Modulo per la presentazione delle osservazioni per i piani/programmi/progetti sottoposti a procedimenti di valutazione ambientale di competenza statale

ID: 10076 - Progetto per la costruzione ed esercizio di impianto di produzione di energia elettrica da fonte eolica "Acquaforte" di potenza in immissione massima pari a 47,2 MW e relative opere connesse da realizzarsi nel Comune di Celleno (VT), Montefiascone (VT) e Viterbo.

OSSERVAZIONI

Calcolo delle fasce di rispetto

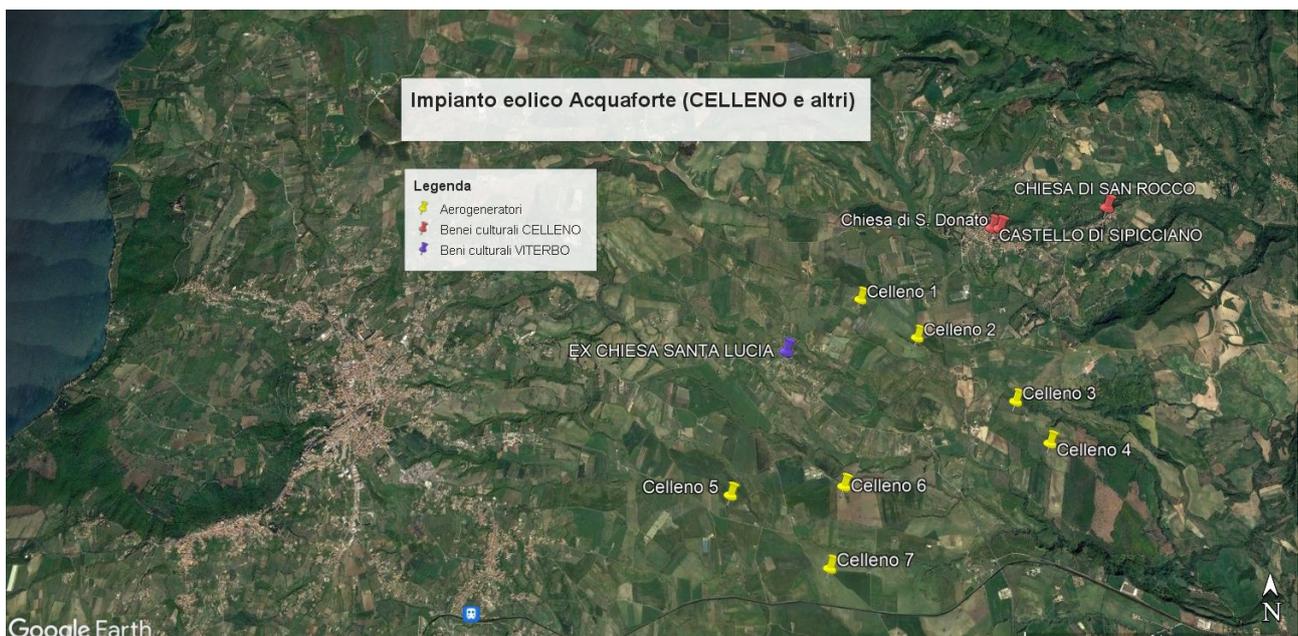
L'argomento relativo alle fasce di rispetto di cui all'art. 20 comma 8 c-quater del D.Lgs. 199/2021 non è trattato nelle varie relazioni; viene inoltre prodotta una cartografia specifica (vedi elaborato F0532CT05A_Carta_delle_aree_idonee_ai_sensi_del_d_l_199_21_comma_8_art_20), peraltro poco comprensibile circa la natura dei buffer disegnati, che però non inserisce i beni culturali derivabili ad esempio dal sito del MIC "[Vincoli in rete](#)", in base ai quali l'intero impianto – aerogeneratori e opere connesse – risulterebbe all'interno delle fasce di rispetto di 3 km come di seguito specificato (elaborazione a cura degli Amici della Terra):

Eolico CELLENO MONTEFIASCONE VITERBO					
Fasce di rispetto art. 20 comma 8 c-quater D.Lgs. 199/2021					
Aerogeneratore		Bene culturale (distanza in m)			
da progetto	su google earth	Ex Chiesa Santa Lucia	Chiesa San Donato	Castello di Sipicciano	Chiesa di San Rocco
T01	Celleno 1	1.130	1.890	1.970	3.320
T02	Celleno 2	1.560	1.720	1.770	2.950
T03	Celleno 3	2.700	2.070	2.130	2.770
T04	Celleno 4	3.150	2.630	2.630	3.070
T05	Celleno 5	1.780	4.560	4.630	5.840
T06	Celleno 6	1.680	3.670	3.740	4.830
T07	Celleno 7	2.470	4.550	4.590	5.610
	Aerogeneratore entro la fascia di rispetto di km 3				
	Aerogeneratore esterno alla fascia di rispetto di km 3

Tale fattispecie avrebbe dovuto impedire la procedibilità dell'istanza, che comunque invochiamo in questa sede.
